Skipulags- og samgönguráð

Málsnúmer: USK2020060112

24. júní 2020

Miðbakkir og Austurbakkir Bryggjugata

Mynd 1 - Bryggjugata og gatnamót við Geirsgötu

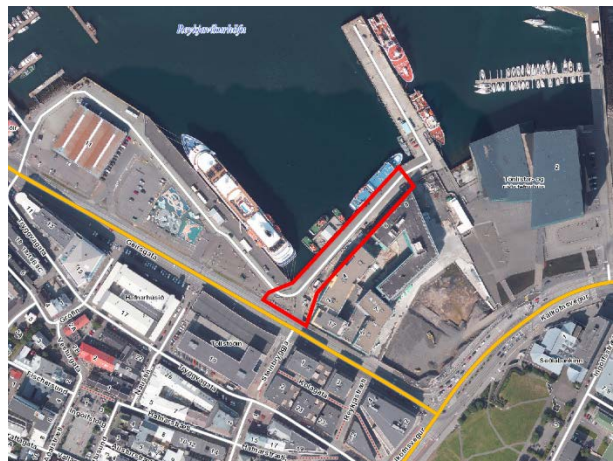
Í tengslum við framkvæmdir á Bryggjugötu er lagt til að:

- umferð á Geirsgötu hafi forgang gagnvart umferð sem kemur frá Bryggjugötu.
- gönguþverun yfir Bryggjugötu við Geirsgötu verði merkt sem gangbraut.

Ofangreind ráðstöfun sé merkt með viðeigandi umferðarmerkjum og yfirborðsmerkingum þar sem það á við, í samræmi við reglugerð 289/1995 um umferðarmerki og notkun þeirra ásamt áorðnum breytingum. Biðskylda verði merkt á Bryggjugötu gagnvart umferð eftir Geirsgötu.
